Mission régionale d'autorité environnementale
OCCITANIE

Avis
**sur un projet de centrale photovoltaïque au sol au lieu-dit « Les
Teyssounnières » à MONTFAUCON (46)**

N°Saisine : 2024-013342

Avis émis le 02/08/2024

Figure 2: Plan de masse du projet (extrait de l'étude d'impact)

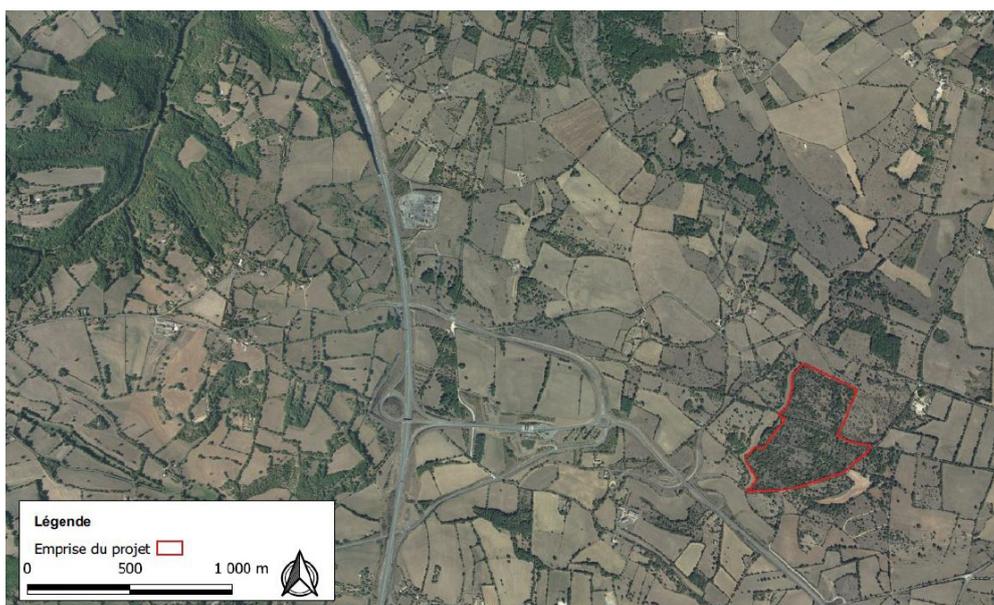
Les valeurs données sur la largeur des chemins d'exploitation ou encore la hauteur des panneaux varient dans le texte. Les travaux concernant l'enterrement des câbles ne sont pas décrits. Les incohérences devront être corrigées dans la présente étude d'impact pour une meilleure appréhension du projet.
